第 10 回多核種除去設備等処理水の取扱いに関する小委員会 当社説明資料 変更比較表

○ この度、小委員会で当社が説明した資料である「参考資料-1 データ集(出口濃度推移)」についてグラフに数値データが適切に反映されていない箇所があることを確認した。

参考資料1 ALPS 処理水データ集(出口濃度推移)【p13】

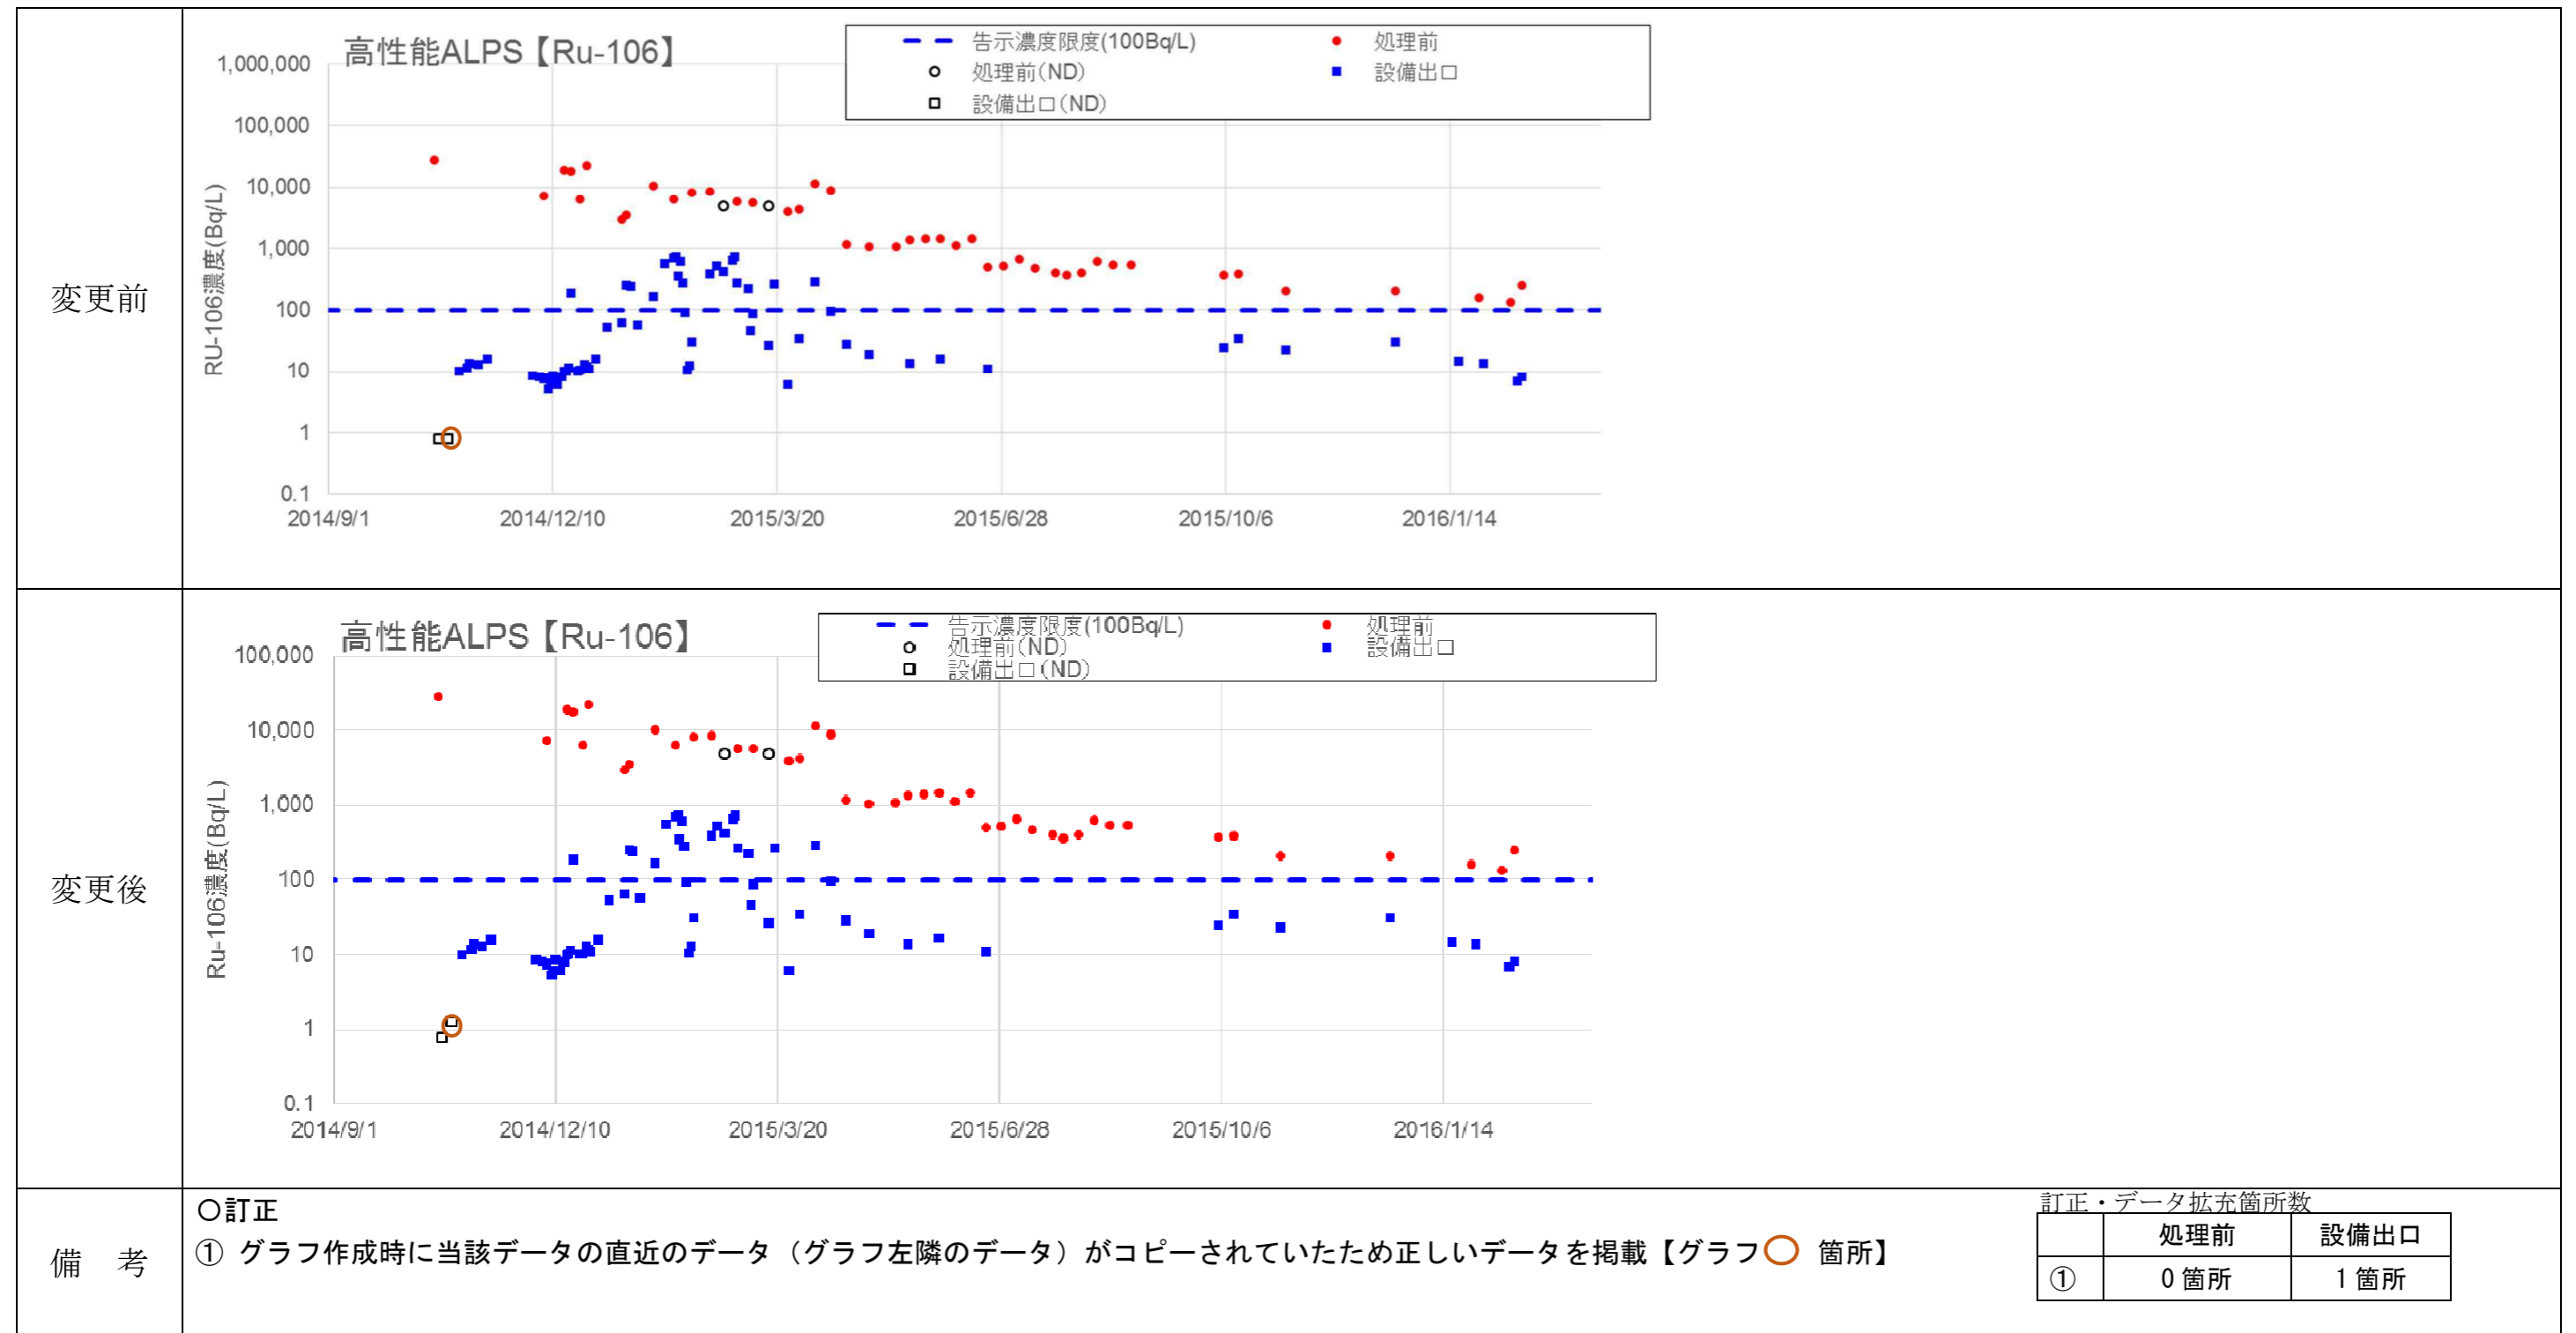
○訂正
 ① グラフ作成時に当該データの直近のデータ（グラフ左隣のデータ）がコピーされていたため正しいデータを掲載【グラフ○箇所】

参考資料1 ALPS 処理水データ集(出口濃度推移)【p14】

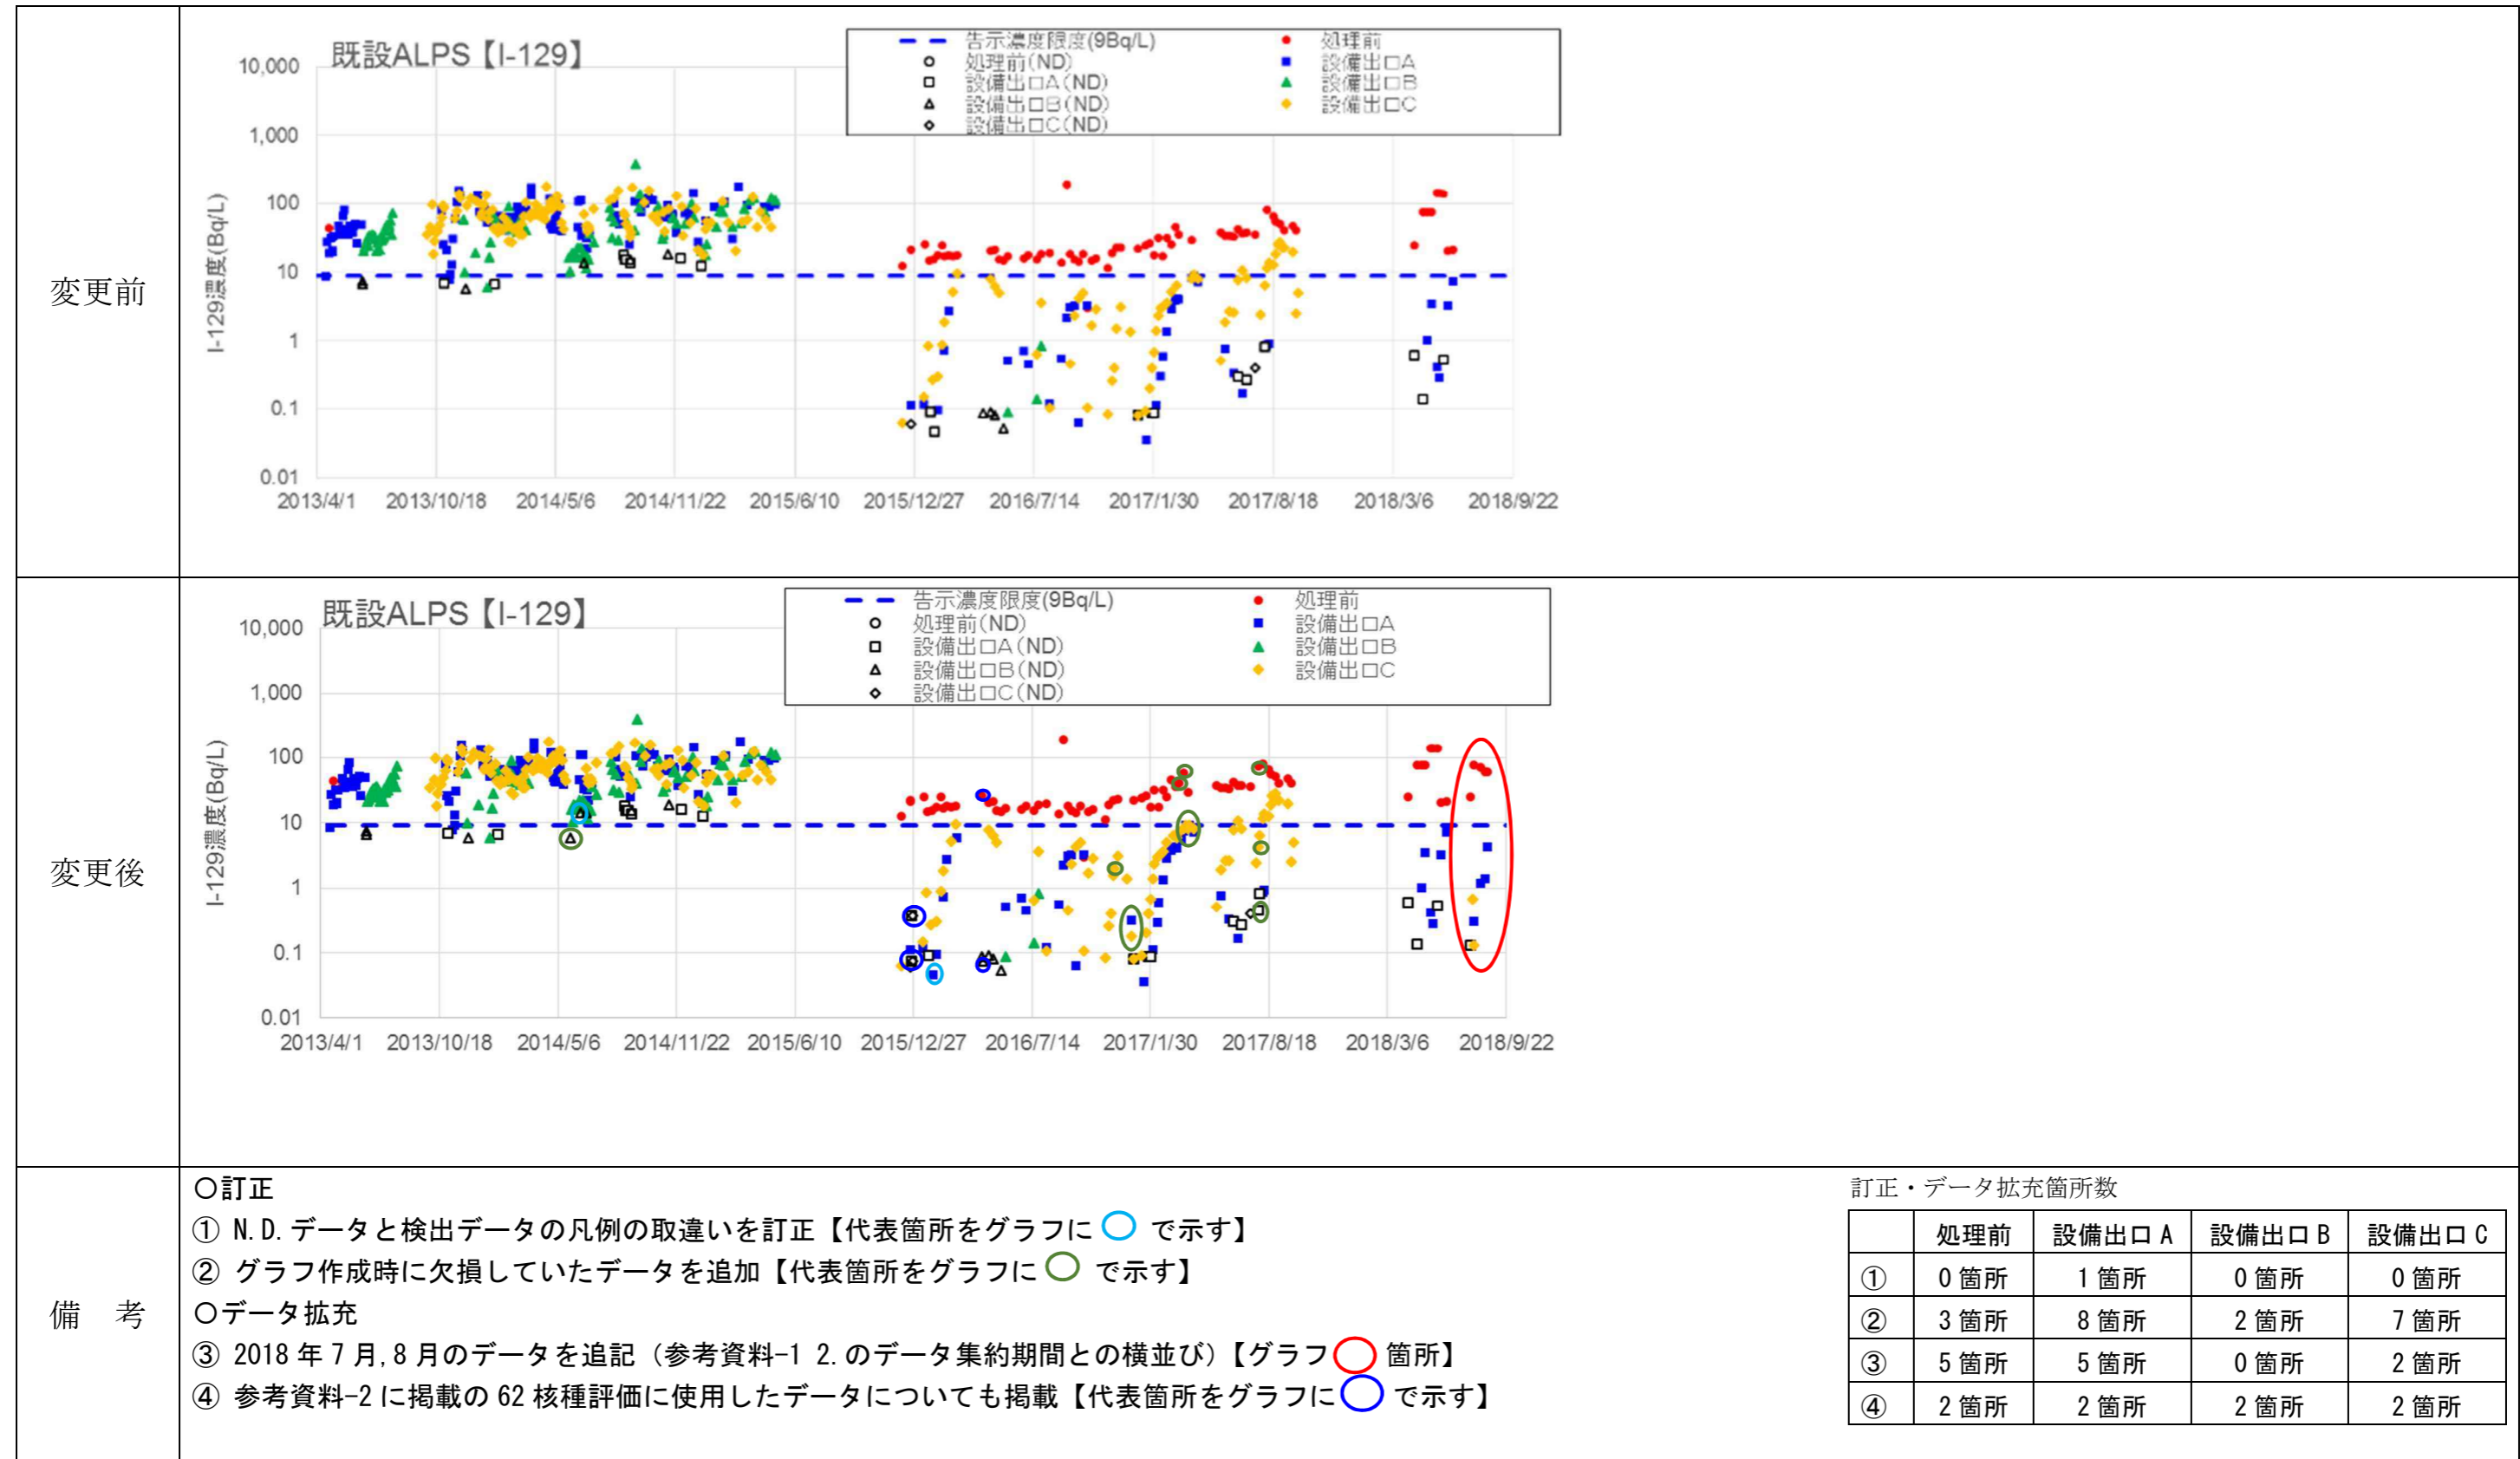
- 訂正
 ① N. D. データと検出データの凡例の取違いを訂正【代表箇所をグラフに○で示す】
 ② グラフ作成時に欠損していたデータを追加【代表箇所をグラフに○で示す】
 ○データ拡充
 ③ 2018年7月, 8月のデータを追記(参考資料-1 2. のデータ集約期間との横並び)【グラフ○箇所】
 ④ 参考資料-2 に掲載の62核種評価に使用したデータについても掲載【代表箇所をグラフに○で示す】
